## 警報なし津波 1月8日ヒアリング 設工認ご説明資料

12/22 審査会合での設工認に係る各ご指摘事項に対する回答は以下の通りです。

### <12/22 審査会合におけるご指摘事項>

図 潮位計の構成概要

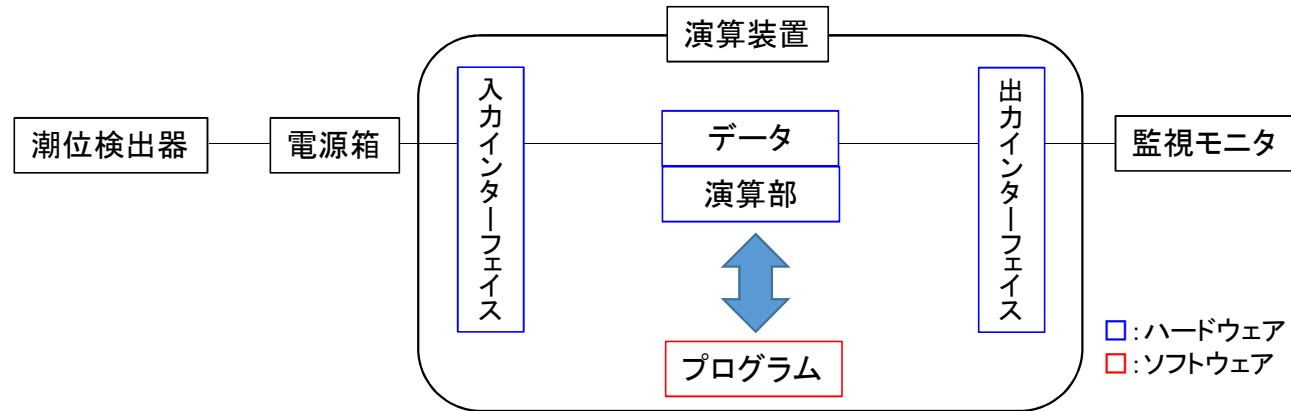
潮位観測システム（防護用）に関するLCO、AOTの設定全般については、対象設備の動作不能状態の定義に関して、想定される故障モードの整理等の定義の根拠も含めて、ハードウェアだけでなくソフトウェアも対象として、説明を充実すること。

別紙にて、潮位計の構成概要及び演算装置の機能並びに潮位変化量の演算に係る設計方針及び試験方法等について、ご説明します。

○潮位計の演算装置にはPLC(Programmable Logic Controller)を用いており、潮位検出器からの入力信号の状態により、あらかじめ決められた条件(10分0.5mの潮位変化量)に従い、監視モニタに出力する。なお、本演算装置に論理回路はなく、潮位変動が生じた際に発信する警報はプログラムにより構成されている。
